令和元年から令和4年に生産した冷凍冷蔵車の一部車両につきまして、令和6年9月11日に下記内容のリコールを国土交通省へ届け出しました。

リコールの概要

改善箇所説明図

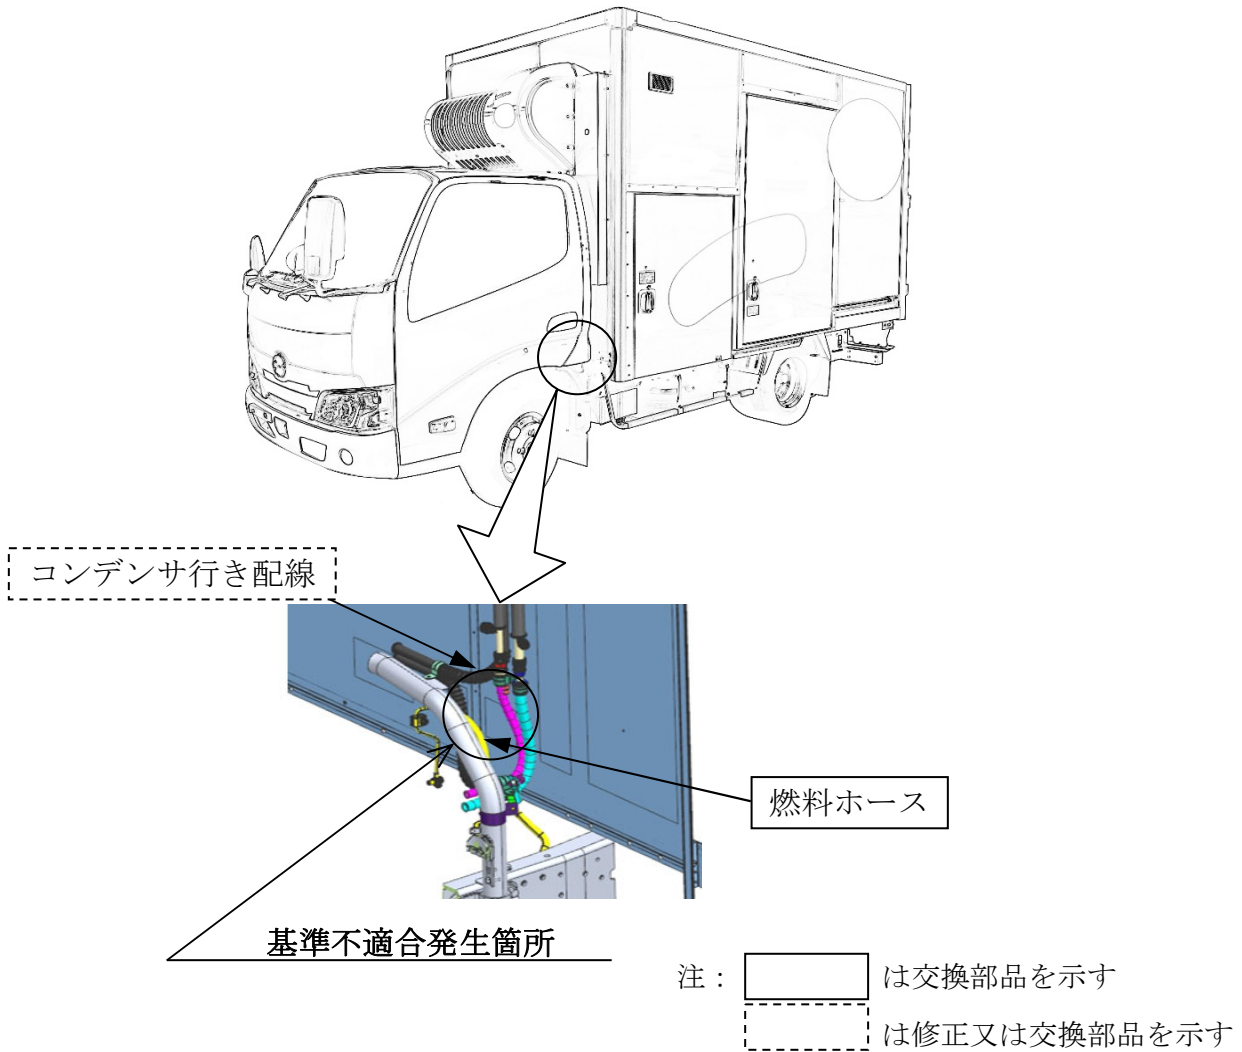
冷凍機のコンデンサ行き配線において、配索作業が不適切なため、走行振動等により燃料ホースと干渉するものがあります。そのため、そのままの状態で使用を続けると燃料ホースが損傷し、最悪の場合、燃料漏れに至るおそれがあります。

全車両、コンデンサ行き配線の配索を点検し、配索が不適切な場合は正しい状態に修正します。なお、燃料ホース、コンデンサ行き配線又はその両方に損傷が認められる場合は、損傷している部品を新品と交換します。
